## แบบชี้แจงรายละเอียดข้อสอบถาม

เรื่อง ชี้แจงรายละเอียดข้อสอบถาม

ตามที่การยาสูบแห่งประเทศไทย ได้ประกาศประกวดราคาซื้อโครงการจัดหา ติดตั้ง ทดสอบระบบเครื่องจักร ด้านกระบวนการจัดเก็บและเบิกจ่ายอัตโนมัติ (F-02/2) ด้วยวิธีประกวดราคาอิเล็กทรอนิกส์ (e-bidding) โดยเปิดให้ผู้สนใจ ที่ต้องการทราบรายละเอียดเพิ่มเติมเกี่ยวกับรายละเอียดและขอบเขตของงานสามารถสอบถามได้ โดยการยาสูบแห่งประเทศไทย จะชี้แจงรายละเอียดดังกล่าว ผ่านทางเว็บไซต์ [www.thaitobacco.or.th](http://www.thaitobacco.or.th) และ [www.gprocurement.go.th](http://www.gprocurement.go.th) ในวันที่ 18 มิถุนายน 2562 นั้น

รูปที่ 2 พื้นที่การติดตั้งของระบบคัตแยก ลำเลียงสินค้า และกระจายสินค้าอัตโนมัติ โดยประมาณ

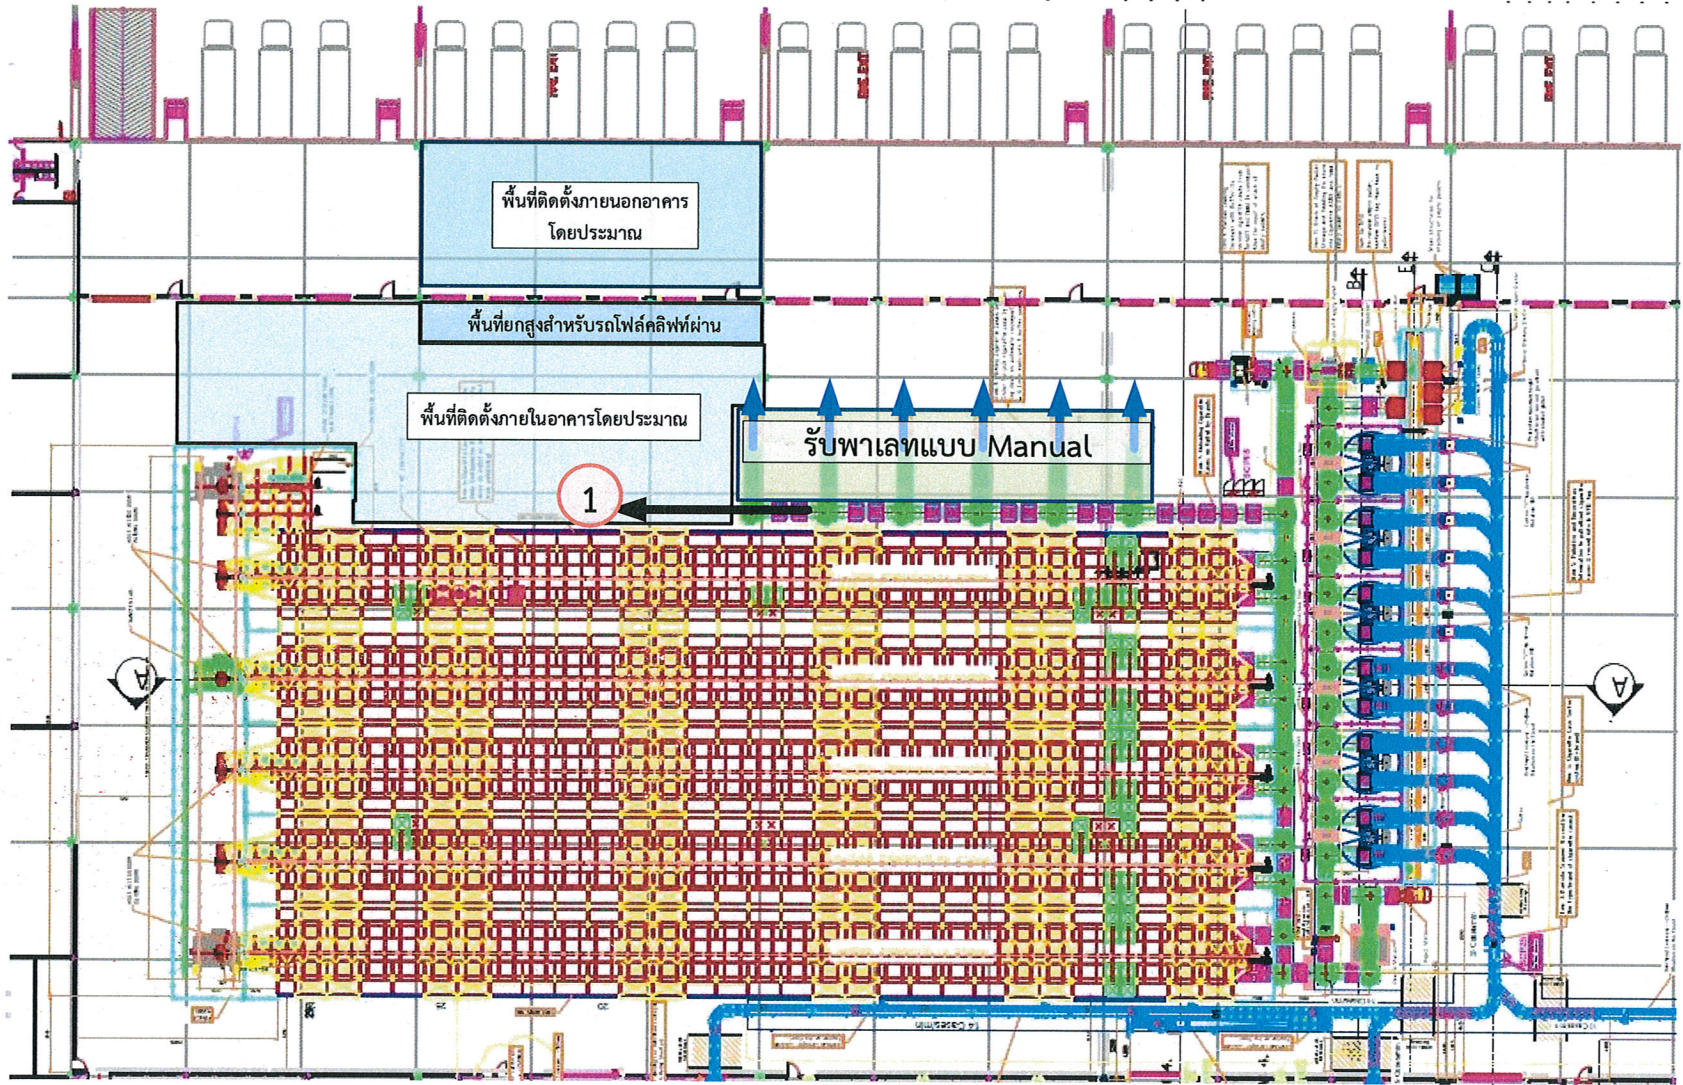
คำถาม 1. How many exit will there be in AS/RS system?

คำถาม 3. What is the distance between each exit?

คำถาม 5. What is size of the buffer storage (width & length)?

คำตอบ 1. ทางออกของระบบ AS/RS มีทางออก 6 ทางในปัจจุบัน และผู้รับจ้างต้องปรับการทำงานตำแหน่งหมายเลข 1 ให้เป็นทางออกที่จุดที่ระบุใน "รูปที่ 2 พื้นที่ติดตั้งของระบบคัดแยก ลำเลียงและ กระจายสินค้าอัตโนมัติ" ให้ดูตามเอกสารแนบ 1.2 ข้อ 1.1

คำตอบ 3. ระยะห่างประมาณ 6 เมตร จาก "รูปที่ 2 พื้นที่ติดตั้งของระบบคัดแยก ลำเลียงและ กระจายสินค้าอัตโนมัติ"

คำตอบ 5. ขนาดของระบบพักสินค้า (Buffer Storage System) ตามเอกสารแนบ 1.2 "รูปที่ 2 พื้นที่ติดตั้งของระบบคัดแยก ลำเลียงและ กระจายสินค้าอัตโนมัติ" (ดังแนบ)
